Objet : Projet de plateforme logistique Green Dock à Gennevilliers.
(15 octobre 2025 au 28 novembre 2025)

Paysage et intégrationn urbaine

Figure-3

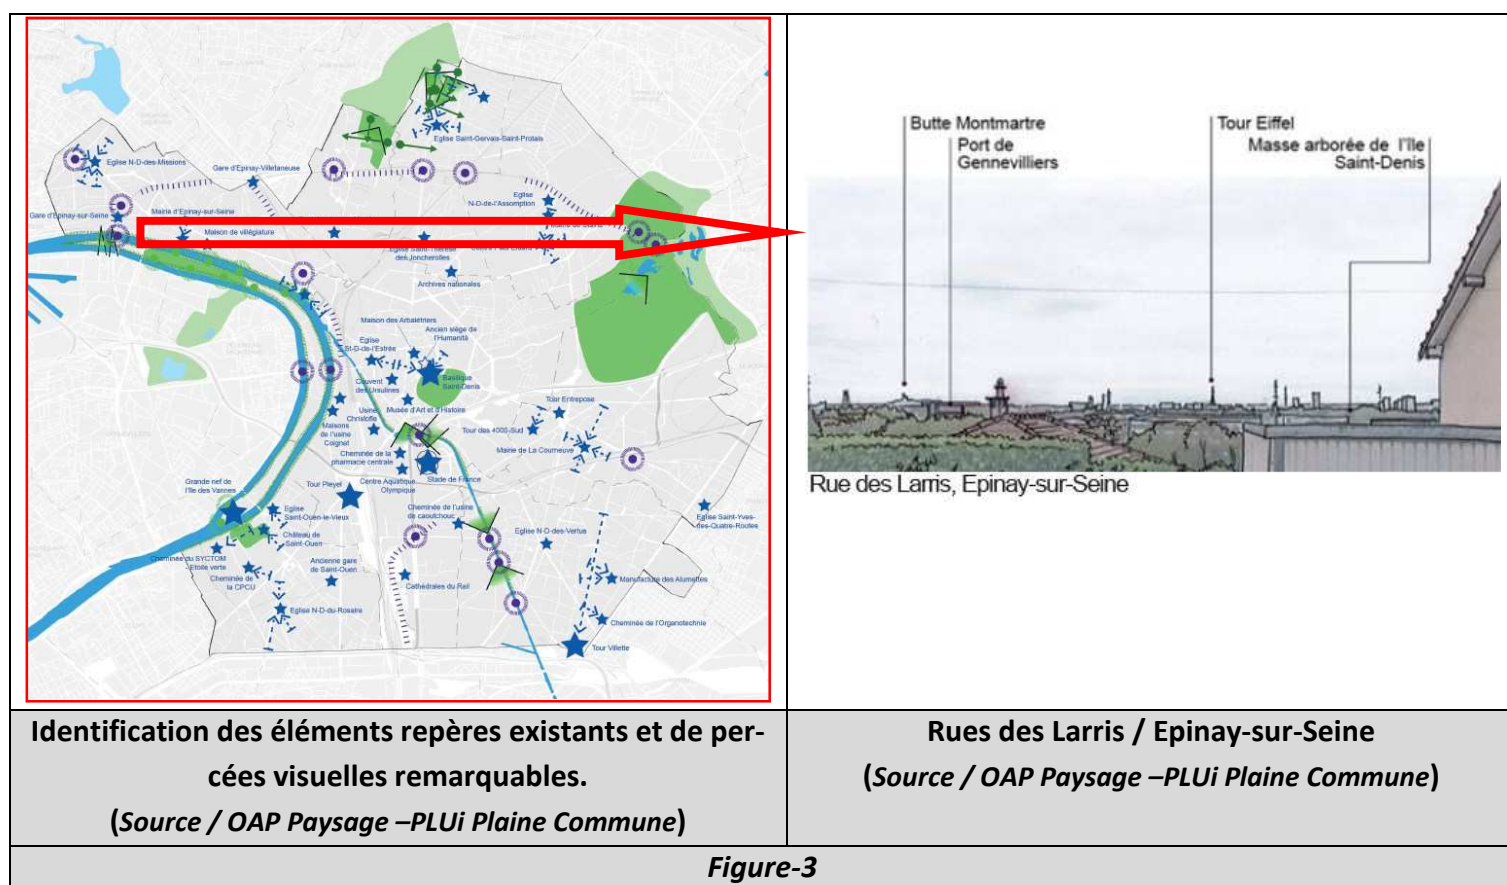
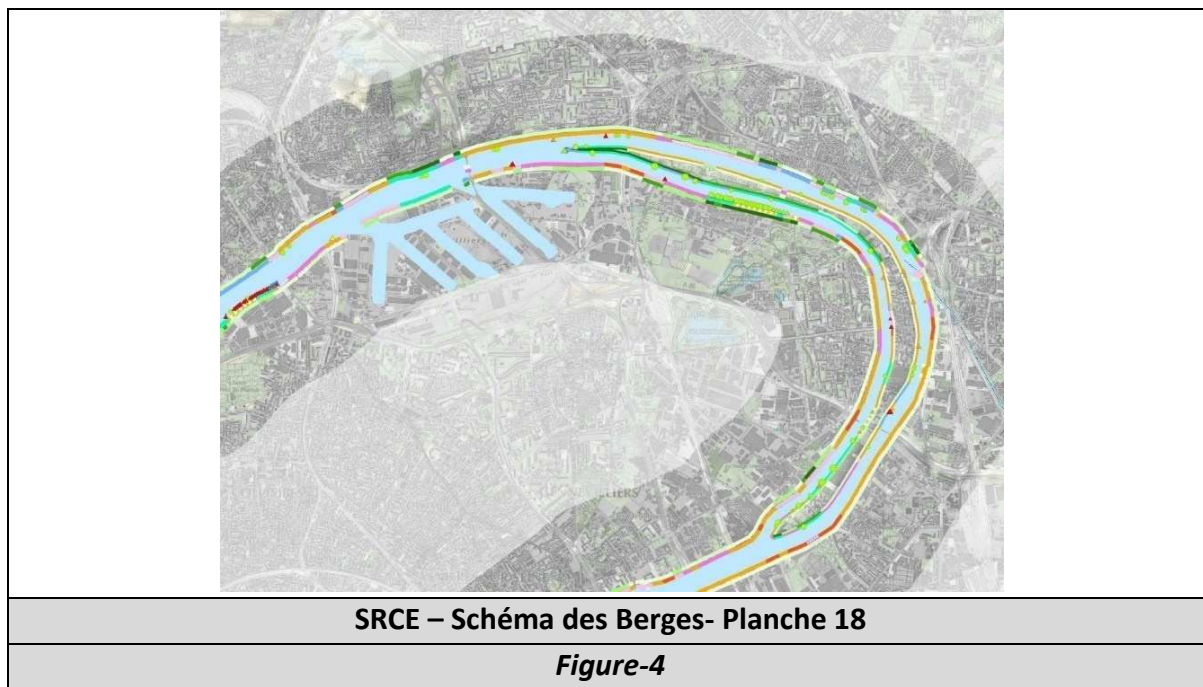
La perception des constructions depuis les vues ouvertes sur la Seine et le territoire Boucle Nord de Seine sont à prendre en compte dans les projets de construction. **Les nouvelles constructions devraient éviter de parasiter visuellement la perception des éléments repères existants**, notamment depuis le centre-ville et le quartier d'Orgemont.

Une réduction de la hauteur, du gabarit ou un épannelage différent pourront être demandés pour préserver l'ouverture paysagère.

Figure-7

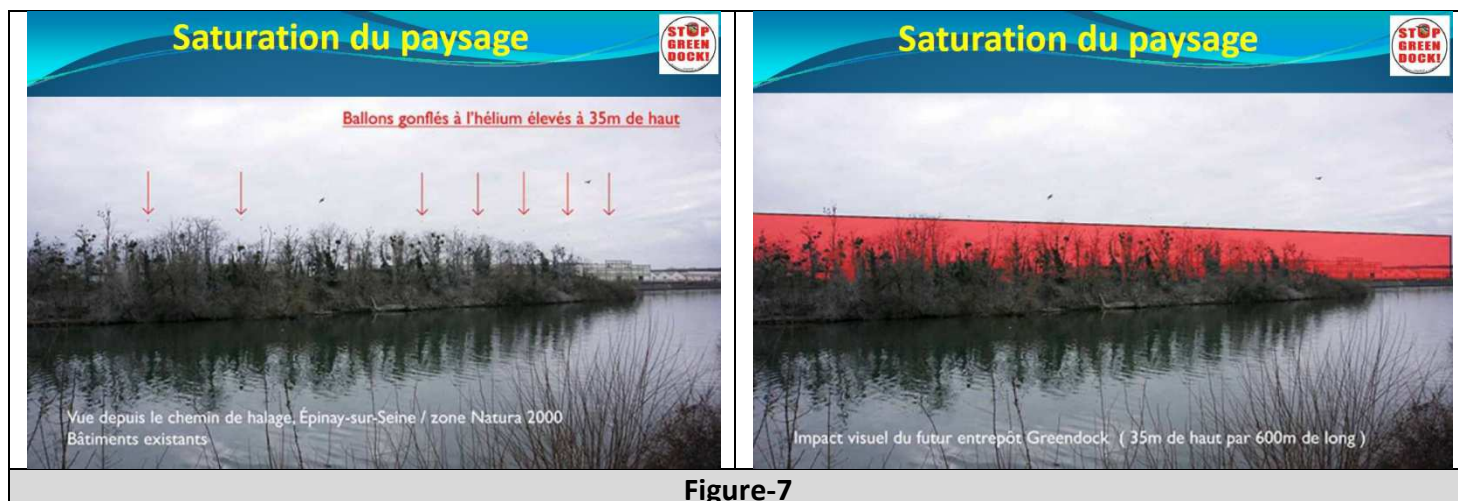
La saturation du paysage est bien affirmée par les montages plus représentatifs que ceux de Goodman, présentés ci-après.(Figures 6 et 7)
